Commune de
SAINT-WITZ
DÉPARTEMENT DU VAL D'OISE

Plan Local d'Urbanisme

Révision n°1

Synthèse des évolutions après Arrêt

EXTRAIT DU ZONAGE DE LA ZONE UH - PLU 2017

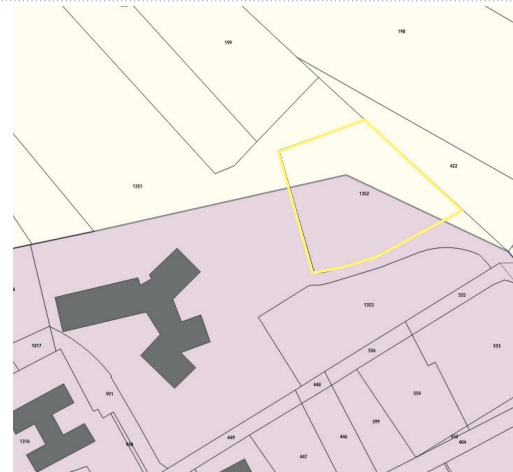
N°	Observations	Réponse de la commune au PV de synthèse & avis de la commissaire-enquêteur	Avis définitif de la commune & évolutions des pièces du PLU
60	Une demande de permis de construire a été déposée sur le site de la zone hôtelière, pour construction d'un hôtel de 81 chambres au 1 rue du Petit Marais (demande en cours d'instruction). Le projet est localisé en grande partie en zone UH dans le projet de PLU (et dans le PLU actuellement en vigueur) mais concerne également un secteur classé « A » (zone agricole) pour la mise en place d'espaces de stationnement. La demande de la SCI du Lynx concerne le passage de la totalité de l'emprise du projet en zone UH (donc passage du zonage A au zonage UH), mettant en avant l'impossibilité de réaliser le projet sans ces espaces de stationnement, précisant que le découpage foncier a été fait en ce sens et que le certificat d'urbanisme ne mentionnait que la zone UH. Note de la CE : aucune modification du zonage, à cet endroit, n'est proposé dans le cadre de la révision du PLU. Le certificat d'urbanisme précise par ailleurs qu'un sursis à statuer peut être opposé du fait de la révision du PLU.	Réponse de la commune On constate que les limites du tracé de la zone hôtelière ne se superposent pas aux limites cadastrales. Nous avons pris contact avec le géomètre qui a borné la ZH afin de définir où passe le zonage de celle-ci dans la parcelle concernée. Avis de la commissaire-enquêteur Pas de remarque complémentaire. Ce questionnement ne relève par ailleurs pas directement du périmètre de la présente enquête publique	Avis définitif de la commune La commune confirme sa volonté de préciser les limites de la zone avec un géomètre. A ce stade de connaissance, il semble que la limite actuelle soit issue d'un ancien découpage cadastral, ayant servi de support lors de l'établissement du précédent PLU et sur lequel ce dernier s'était appuyé (voir extrait ci-contre). Le découpage foncier de la SCI du Lynx (parcelle 1352 en jaune ci-contre) a donc toujours été pour partie en zone UH et pour l'autre en zone A. Pour le moment, la commune souhaite maintenir cette délimitation, restée inchangée depuis l'établissement du précédent PLU. Évolutions des pièces Néant
